OBJET : Révision générale du Plan Local d'Urbanisme

Commune de Lesches

Révision générale du Plan Local d'Urbanisme

Avis du Département de Seine-et-Marne Annexe technique - Janvier 2024

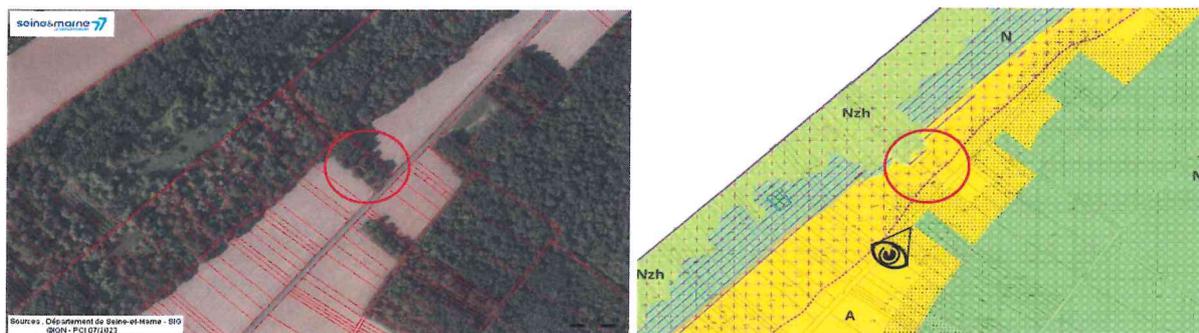
Par ailleurs, il est à noter qu'un petit boisement, au nord du bourg, entre la RD89 et l'ENS "Marais du Refuge", **apparaît sans classement protégé spécifique** (N ou EBC) :
